## Richiamo volontario dal mercato

SCUBAPRO sta conducendo un richiamo volontario di un numero limitato di secondi stadi X650 venduti da rivenditori autorizzati SCUBAPRO UWATEC tra novembre 2004 e maggio 2006.

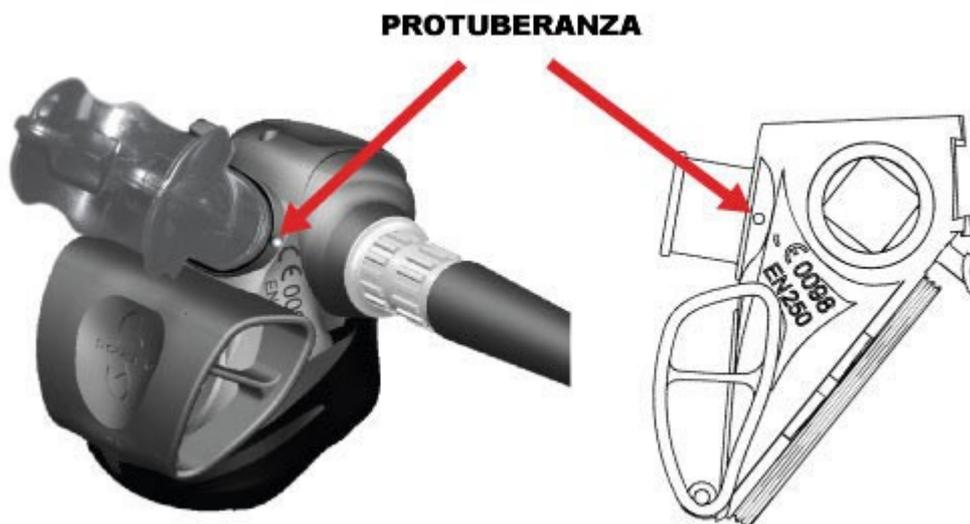
Questo controllo continuo ha fatto emergere un possibile rischio legato ad un lotto di secondi stadi nei quali la cassa è stata stampata con componenti plastici di formulazione non corretta che, col tempo, potrebbero indebolirsi e provocare una deformazione del corpo principale. In questo caso potrebbe verificarsi il distacco della ghiera e della membrana con conseguente malfunzionamento del secondo stadio.

Il problema riguarda solo alcuni dei secondi stadi X650 commercializzati e non si è mai verificato realmente in acqua, nondimeno SCUBAPRO UWATEC sta richiamando questo lotto di secondi stadi, che possono essere identificati controllando la presenza di una evidente protuberanza sulla parte destra dell'erogatore, tra la lettera "C" e il punto dove il boccaglio si collega al corpo del secondo stadio (vedere immagine sotto).

Se il suo secondo stadio X650 facesse parte del lotto sottoposto a richiamo non dovrà far altro che recarsi presso il suo rivenditore autorizzato SCUBAPRO UWATEC di fiducia per una rapida sostituzione. Può trovare l'elenco dei rivenditori autorizzati a [questo indirizzo](#).
